**PIANO REGOLATORE PORTUALE DI TALAMONE  
E CONTESTUALI VARIANTI AL PS E AL RU DEL COMUNE DI ORBETELLO**

**Studio delle alternative - Chiarimenti**

**PRP DI TALAMONE  
E CONTESTUALI VARIANTI AL PS E AL RU**

**RELAZIONE IDRAULICA**

**Figura 3.3 - Soluzione progettuale definitiva - Planimetria e sezioni di calcolo del tratto di valle del Collettore Occidentale tra il ponte sulla strada provinciale n.1 e la foce deviata**

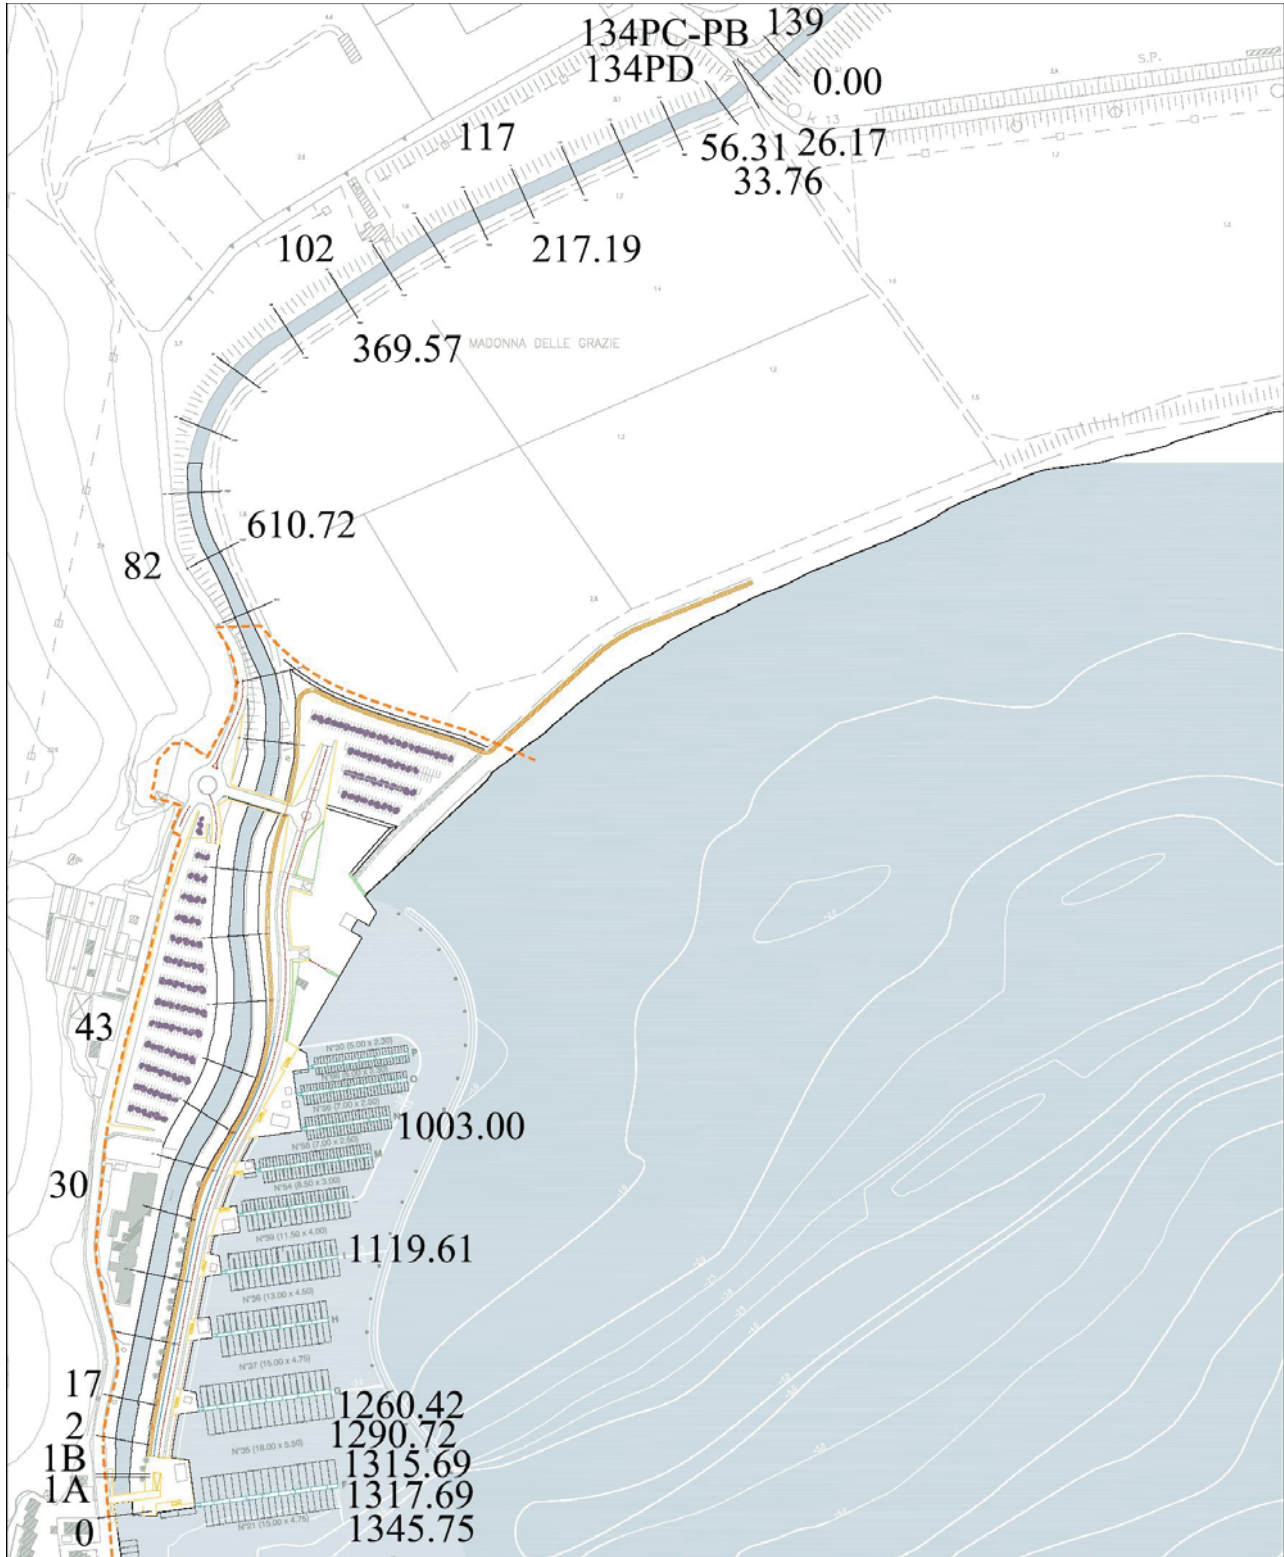
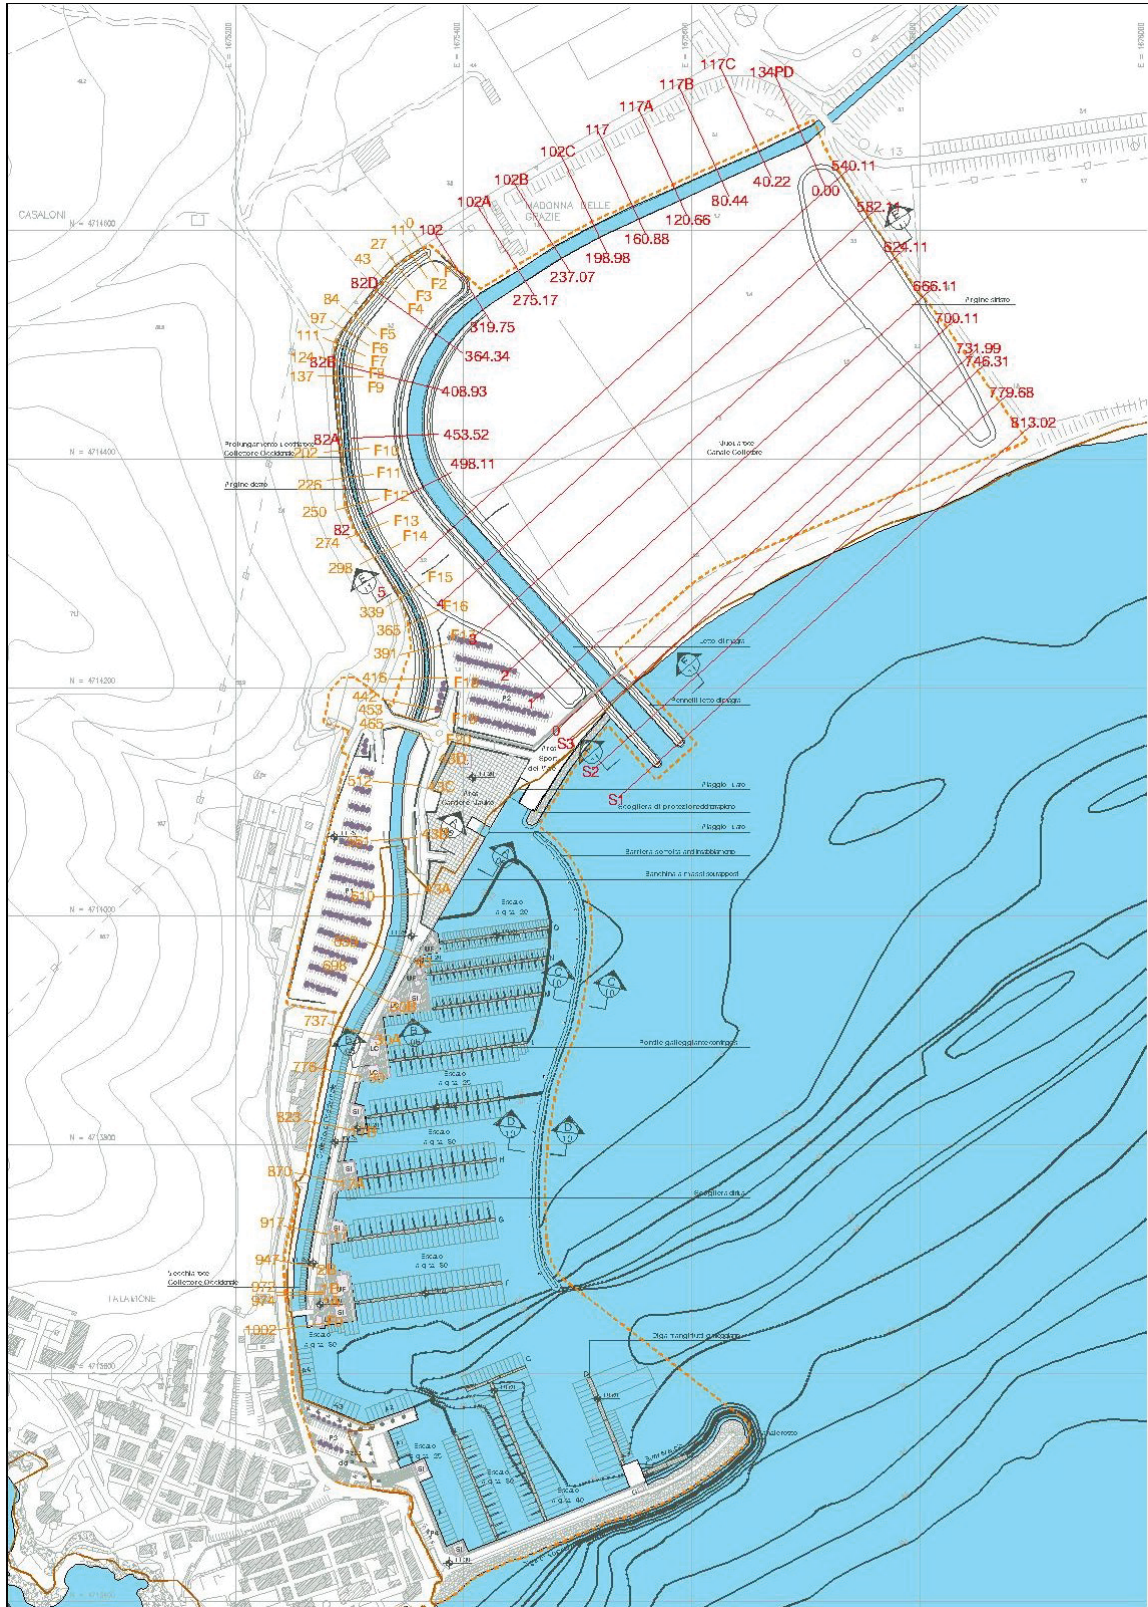
- *Supportare meglio l'alternativa 2, sotto il profilo della funzionalità e dell'efficacia attesa, con motivazioni di carattere tecnico che escludano la possibilità di prevedere ulteriori ipotesi di messa in sicurezza in riferimento al bacino idrografico sotteso ed al contempo escludano incrementi del livello di pericolosità nelle aree a monte, avendo valutato le ripercussioni dell'opera idraulica sui profili del canale nella sua interezza.*

Nella versione di Piano elaborata nel 2015, la trasformazione dell'approdo turistico in porto turistico contemplava il mantenimento della foce del Collettore occidentale, il cosiddetto Fossino, nella sua attuale posizione. Dagli studi effettuati è emerso che il superamento della condizione di rischio idraulico comportava l'inalveamento del Fossino con l'introduzione di una fascia di rispetto di 10 su entrambe le sponde nonché la sopraelevazione della superficie portuale alla quota di + 2,30 m s.l.m.m. Tali misure, ossia la presenza di infrastrutture portuali poste a 10 m di distanza dal ciglio del Collettore occidentale ad una quota superiore di 0,5 m dal livello di massima piena, determinavano comunque l'aumento del livello idrico a monte di circa 10 cm rispetto alla attuale condizione.

Da quanto sopra, dunque, è emerso che questa soluzione progettuale, corrispondente all'Alternativa 1 nell'ambito dello Studio delle alternative, comportava:

- il superamento della condizione di rischio idraulico limitatamente all'infrastruttura portuale; rimaneva esclusa la porzione nord di abitato di Talamone comunque compromessa;
- l' incremento del livello della pericolosità idraulica nella zona a settentrione del porto turistico.

**Tali forti limitazioni hanno indotto la scrivente, sempre in condivisione con il Genio Civile di Grosseto, a riprendere una soluzione già paventata nella precedente Variante 2009 al PS mai adottata, la deviazione della foce del Collettore occidentale a nord dell'ambito portuale.**

Gli studi effettuati in questa sede hanno condotto alla soluzione di progetto nota, corrispondente all'Alternativa 2, che prevede la realizzazione di una nuova foce a nord dell'ambito portuale, costituita da una vasta area golenale (circa 400 m di larghezza) protetta da due argini (in riva destra e sinistra) posti alla quota di + 2 m da piano campagna all'interno della quale il letto di magra costituisce la deviazione dell'attuale foce del Collettore occidentale. Tale soluzione garantisce la messa in sicurezza del futuro porto di Talamone e dell'abitato senza produrre un aumento del livello di pericolosità idraulica nelle zone a monte dell'infrastruttura.

Dal confronto tra le alternative è emerso che questa soluzione, l'Alternativa 2 per l'appunto, rispetto all'Alternativa 1, presenta i seguenti indubbi vantaggi:

- la messa in sicurezza del porto e dell'abitato di Talamone (non solo del porto turistico, dunque);
- il non aggravio delle condizioni di rischio alla zona a settentrione del porto turistico.

In altre parole, **l'efficacia attesa dall'Alternativa 2 ai fini della messa in sicurezza risulta maggiore rispetto a quella dell'Alternativa 1.**
